## 審査請求書

「日本原子力発電株式会社東海第二発電所の発電用原子炉設置変更許可申請書  
に関する審査書案」に対する科学的・技術的意見書

意見提出箇所 (315ページ) IV-3.5 重大事故等対処設備  
(第43条第2項三関係)

第3.15-17表 の中から、炉水位計測に関する、重要項目のみを拾い出した表

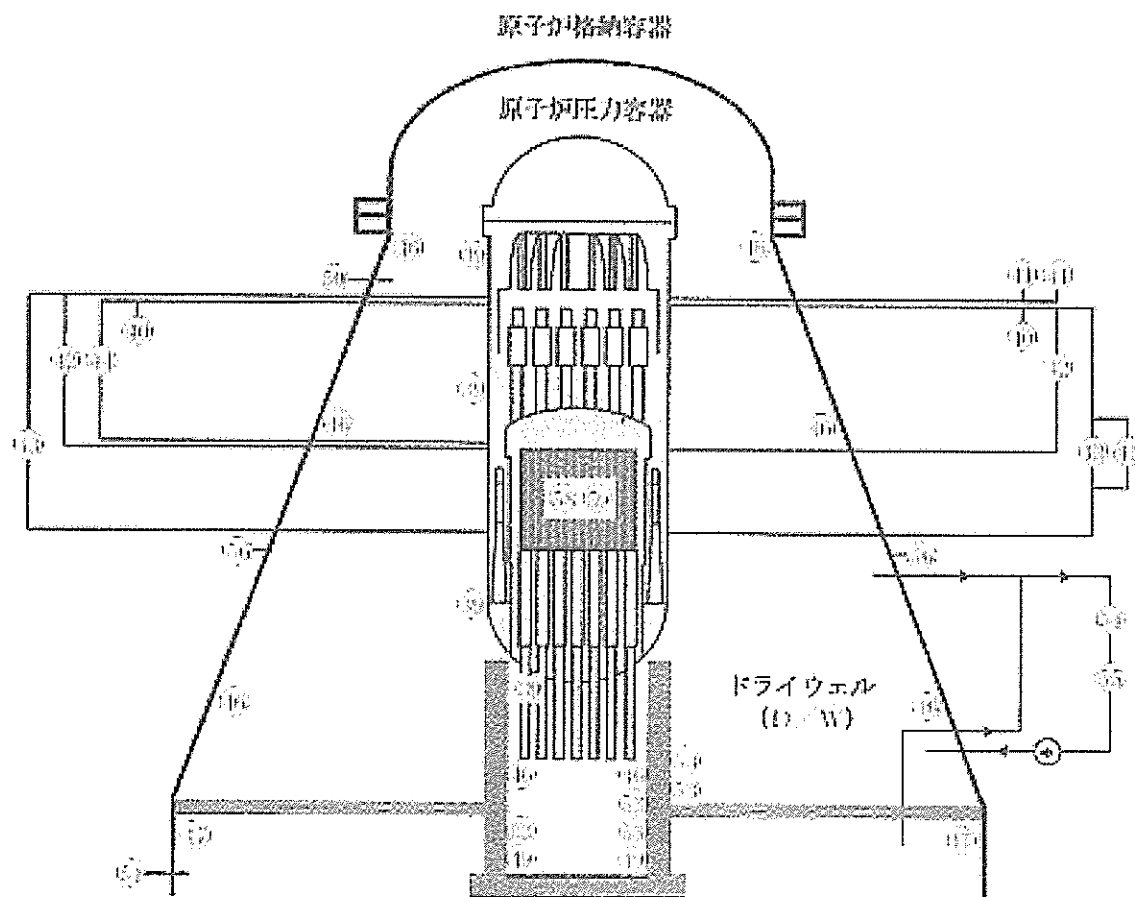
重要監視パラメータ 重要代替型パラメータ	数値	型番能力（計測範囲の考え方）	検出器の 種別	可搬型 計測器 図数	第3.15-2 、3回No.
原子炉水位（汽相域）	2	炉心の冷却状態を把握する上で、原子炉水位計測 脚範囲レベル 3~8（330~1,400mm 計）及び 燃料有効長全域まで監視可能。	差圧式水位 検出器	1	㊸
原子炉水位（液相域）	2		差圧式水位 検出器		㊸
原子炉水位（S A放射線）	1		差圧式水位 検出器		㊸
原子炉水位（S A差圧域）	1		差圧式水位 検出器		㊸

重要監視パラメータと異なる物理量の計測

でも無く

(どちらも圧力と言う物理量を計測)

重要監視パラメータと異なる測定原理

でも無い

(どちらも差圧から水位差を計測)

事が結論される。

日本原子力発電株式会社は、平成 29 年 11 月 7 日 提出した、資料番号 SA 設-C-I 改 82 の中に、東海第二発電所が、自分達が約束した、基本方針に違反し、かつ、設置許可基準規則第 43 条第 2 項三に違反したものである事が、明確に示されている。

第3.15-3図 から 原子炉上部を抜き出した図

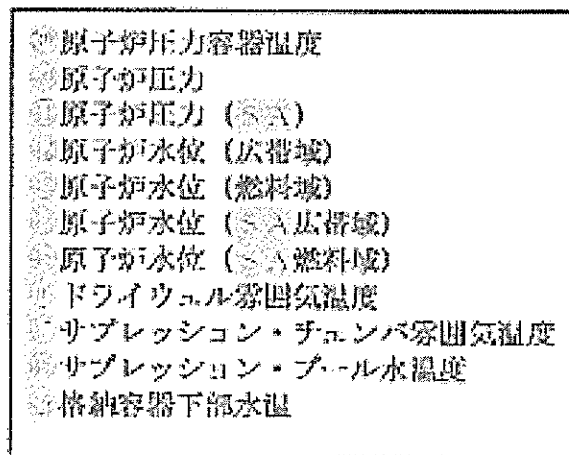
更に、東海第二発電所の炉水位計測系は、設置許可基準規則第 43 条第 2 項三に違反したものである、だけではなく、現実には福島第一原発事故を引き起こした主原因とも考えられ、「実害が想定出来ないのだから、法規違反を見逃しても良い」とはとても言える代物ではない。
